**OGGETTO: Procedimento sull'Istanza di Riesame dell'A.I.A. 164 del 30/06/2010 e ss.mm.ii. Società Cogenio S.r.l. - Ripresa lavori della Conferenza dei Servizi - Riscontro nota acquisita al prot. ARTA n.37171 del 21.08.2023. Valutazioni tecniche nell'ambito della Conferenza dei Servizi del 26.09.2023**

**Procedimento di Riesame dell'A.I.A. n. 164 del 30/06/2010  
Società Cogenio S.r.l**

**Valutazioni per Conferenza dei Servizi del 26/9/2023**

**Installazione:** Società Cogenio S.r.l , Zona industriale Piane Sant'Angelo – San Salvo (CH)

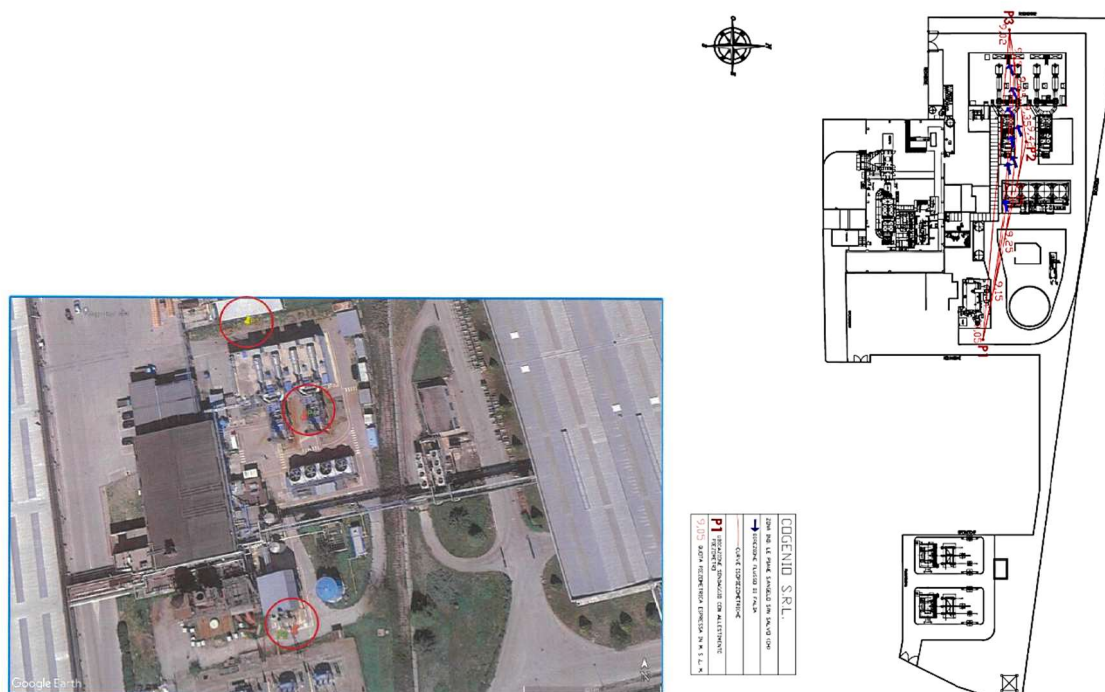
- nelle cartografie prodotte ai fini della ricostruzione piezometrica, (vedi Fig. 1), la denominazione dei piezometri P1 e P2 risulta invertita; è necessario chiarire circa le denominazioni degli stessi fornendo un allegato cartografico aggiornato.

Si evidenzia che la distribuzione spaziale dei piezometri risulta interessare solo una porzione ristretta dell'impianto; pertanto, ai fini dell'A.I.A., si ritiene necessario verificare il ruolo idrodinamico dei punti spia della rete piezometrica di monitoraggio (in particolare del piezometro di valle idrogeologico P3) in relazione ai centri di pericolo dell'impianto,

⇒ Si ritiene necessario, entro tempistiche indicate dall'A.C., che l'azienda integri la ricostruzione della superficie piezometrica utilizzando ulteriori punti spia anche esterni al sito, idrogeologicamente correlabili con la circolazione idrica sotterranea individuata nello stesso.

Nel caso in cui, sulla base di tali risultanze la rete di monitoraggio dovesse risultare non sufficiente (rispetto a tutti i potenziali centri di pericolo dell'impianto), la stessa dovrà essere estesa mediante la realizzazione di ulteriori punti spia (ubicati anche in funzione dei centri di pericolo).
